TI_2220 : 新しいガスサービスメッセージ140

SelfCookingCenter; iCombi Pro; iCombi
Classic

2022/09/21

- SelfCookingCenter

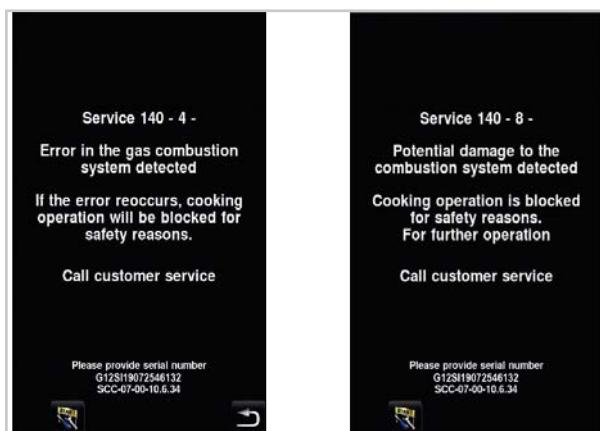
サービス140.4は、ガス燃焼システムの故障を示し、故障が続く場合はユニットのブロックを予告し、カスタマーサービスにご連絡するよう指示します。

サービス140.8が表示され、ユニットの調理使用がブロックされ、カスタマーサービスに連絡するように指示されます。

- SelfCookingCenter

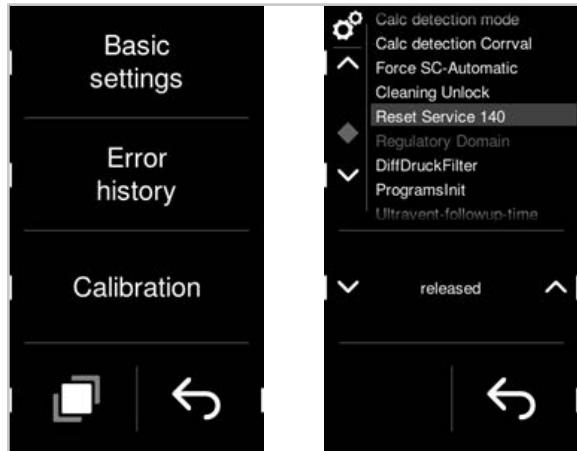
サービス140.8は、サービスメニュー内で、サービス技術者によってのみリセットできます。ガス式ユニットでは、以下のパスで必要なボタンがあります。

診断 → サービス履歴 → サービス140のリセット (Diagnose → Service Historie → Reset Service 140)
